PODKLAD PRO ZPRACOVÁNÍ ROZPOČTU / OCENĚNÍ ZMĚNY		
Číslo zakázky : 24038	Název zakázky : Výstupní-TTV ZL č.2		
Požadavek zadal :	Adam Hořejší	Datum zadání :	08.10.2024
Zpracovává :	Stanislav Jokiel	Termín zpracování :	11.10.2024

NÁZEV ZMĚNY / ROZPOČTU : **TTV-změna polohy chodníků a cyklostezky**

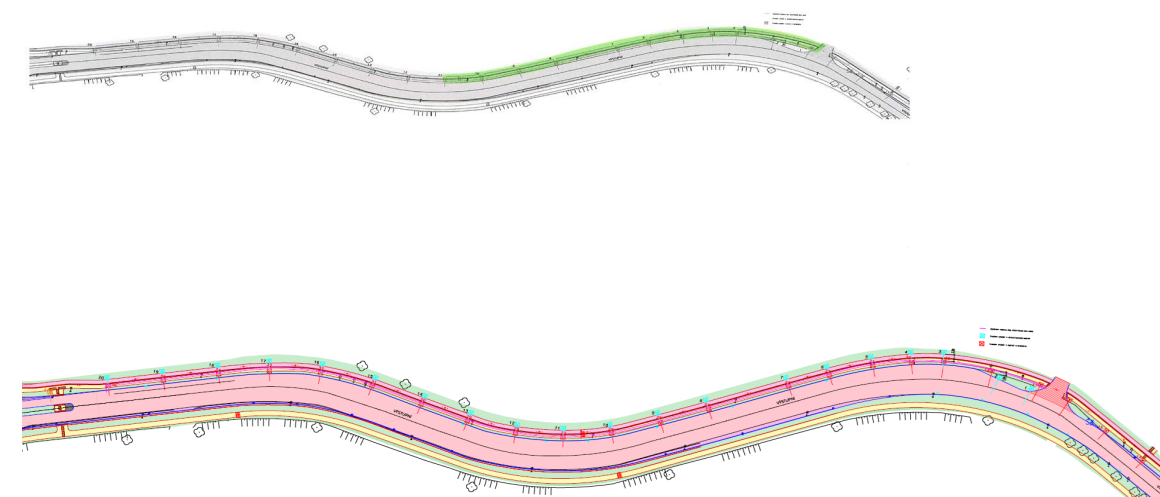
- 1) VPC-zemní práce-odkop-nová položka-243*3,25*0,66=521,235-20,275 (odpočet základ TTV) -celkem **500,95 m3**
- 2) VCP-zemní práce-zpětný zásyp-vč.hutnění-nová položka-243*3,25*0,66=521,235-20,275 (odpočet základ TTV) -celkem **500,95 m3**
- 3) VCP-bednění a odbednění ŽB základů TTV-celkem 12 ks- 12 x 3,84 m2-celkem **46,08 m2**

PŘÍČINA / DŮVOD : Na základě zjištěných skutečností a kolizí stavby se stávajícími inž.sítěmi-ČEZ Distribuce, VO a CETIN muselo dojít u základů TTV č.17-36 k posunům základů a prohození jejich pozice s cyklostezkou a chodníkem-tzn.základy TTV byly posunuty o cca 4 m od silnice směrem k lesu a chodník s cyklostezkou byly posunuty směrem k ose komunikace, tak aby byl mezi silniční obrubou a novou hranou chodníku zachován zelený pruh šířky 1,0 m. Na základě těchto skutečností musel být již vykopaný a vysanovaný chodník a cyklostezka opětovně zasypána a chodník a cyklostezka musely být vykopány v nové pozici-délka 243 bm, šířka 3,25 m, hloubka 0,66 (0,36 kce komunikací+0,30 sanace). Z těchto důvodů musely být základy TTV č.16-27 částečně zabedněny bedněním před betonáží-po obvodu 6,4 m na výšku 0,6 m..
